Комментарии к рендерам

20.09.2017

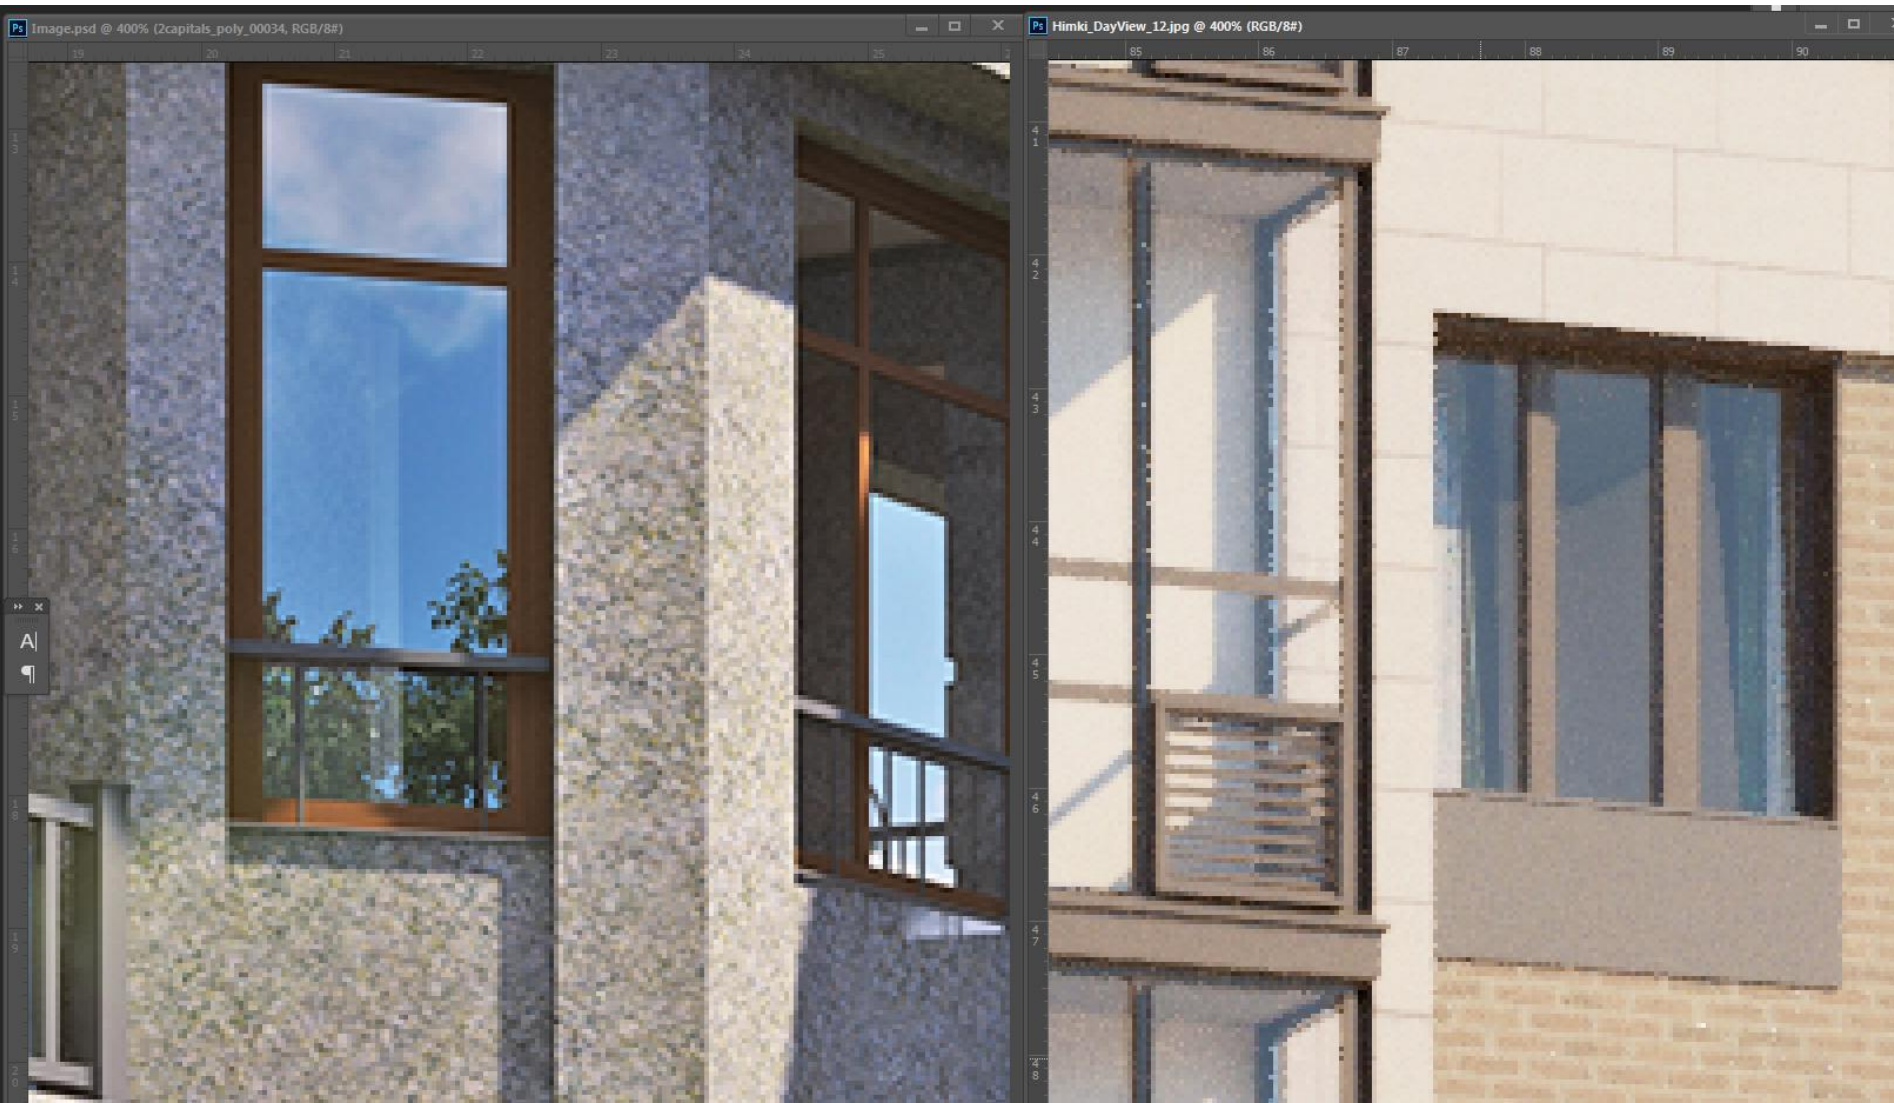
Что с шумом и вообще с качеством на всех рендерах?

Слева рендер Art3d дремучих годов.

1. ТЦ Столичный заменить на
2. BAR & LOUNGE шрифт согласно прошлого замечания.
3. Кусты – сделать немного разновысотные.

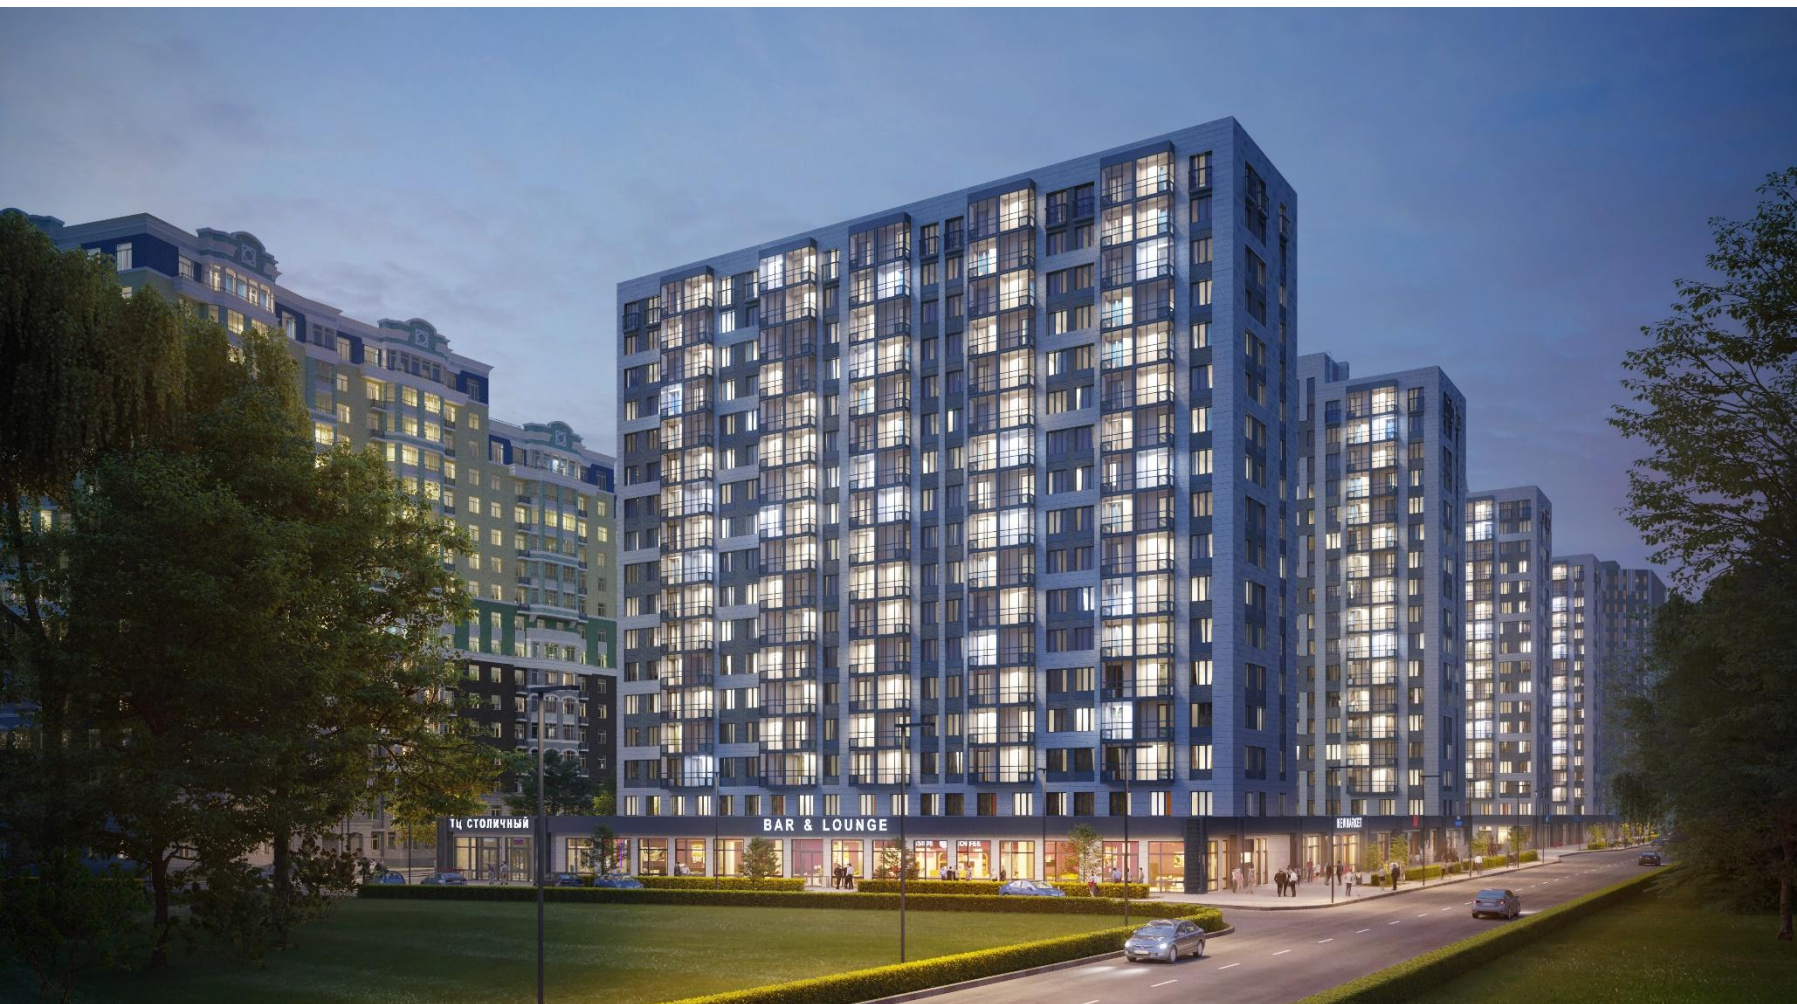
1. ТЦ Столичный заменить шрифт согласно прошлого замечания.
2. . BAR & LOUNGE убрать.
3. Кусты – сделать немного разновысотные, с вкраплениями другого кустарника (только для этой картинки)
4. Людей меньше и добавить детей (не китайских)

1. ТЦ Столичный заменить шрифт согласно прошлого замечания.
2. На газон можно кинуть одуванчики, ромашки, чтобы там была какая-то жизнь.
3. Кусты – сделать немного разновысотные, с вкраплениями другого кустарника (только для этой картинки)
4. Людей меньше и добавить детей (не китайских)
5. Сinema стар убрать
6. Паркинг нет ощущения металлических панелей.

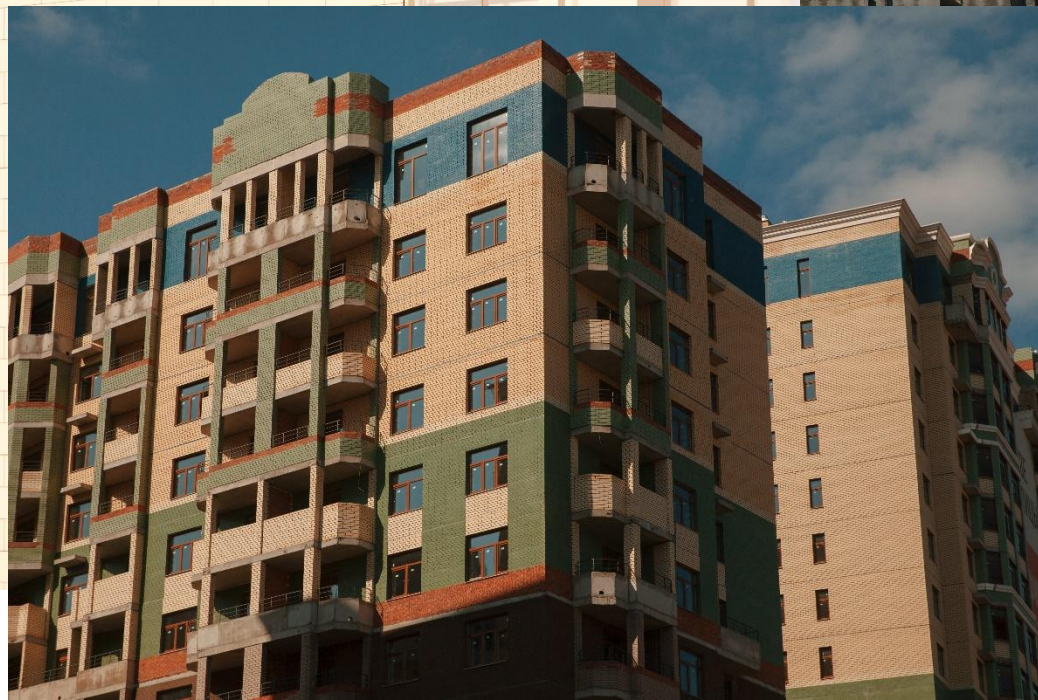
1. ТЦ Столичный подсветку немного приглушить. BAR & LOUNGE убрать. Заменить шрифт согласно прошлого замечания.
2. Кусты – сделать немного разновысотные.
3. Людей меньше и добавить детей (не китайских)
4. Деревья «стоят» корнями на траве, скройте эти корни.
5. Трава низкополигональная, «протертый газон» убрать. На дневной картинке на газоне добавить мелкие вкрапления цветов.

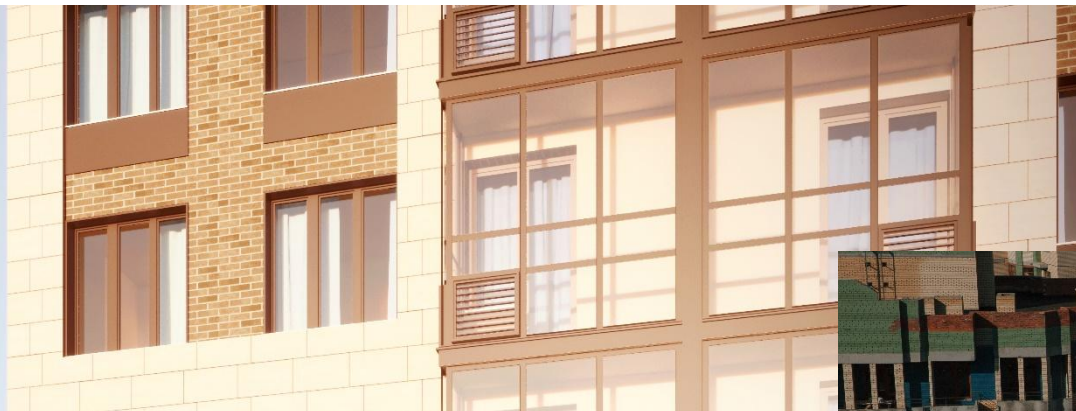
1. ТЦ Столичный подсветку немного приглушить. BAR & LOUNGE убрать. Заменить шрифт согласно прошлого замечания.
2. Кусты – сделать немного разновысотные.
3. Людей меньше и добавить детей (не китайских)
4. Синема стар убрать
5. Деревья «стоят» корнями на траве, скройте эти корни.
6. Подсветите деревья, что бы сквозь них шел легкий теплый свет.

1. Уменьшить «шум» кирпичной кладки дом 15.1
